Saksframlegg

Vår ref. 24/1625 - 4
Saksbehandler Britt Alice Oseassen
Dato 14.05.2024

Sluttbehandling av detaljreguleringsplan for masseuttak Kvås, planID 202001

Skisse over viser planforslaget sammen med ortofoto. Eksisterende traktorvei er markert med gult

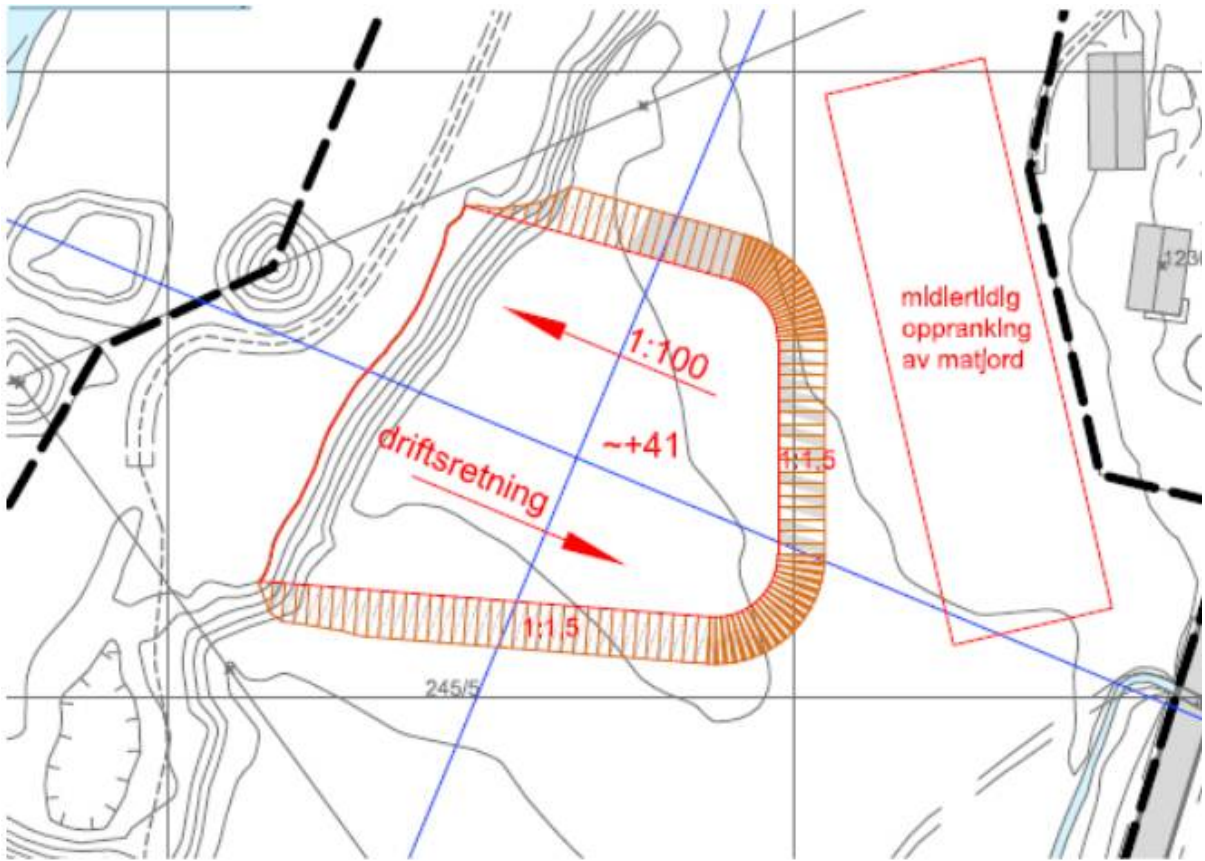
Uttaksområdet ligger på det nærmeste 50 meter fra elva. Mellom elva og uttaksområdet er det etablert landbruksareal og kantvegetasjon som skal videreføres. Det planlegges ikke uttak vest for eksisterende traktorvei innenfor planområdet, slik at dagens vegetasjon her vil ikke bli berørt av uttak av masser og blir stående mens uttaket pågår. Bildet under viser eksisterende vegetasjonsbelte mellom uttaksområde og Lygna. Rød sirkel viser vegetasjon som blir stående mens uttaket pågår. Rød pil viser hvor arealene for uttaket starter. Grønn pil viser elva

Når terrenget tas ned på jordet vil det bli lagt på samme kotehøyde som jordene nærmest elva og dermed vil det bli større sammenhengende jordbruksareal. Trærne/skogen innenfor rød ring vil bli stående igjen. Grønn pil elva.
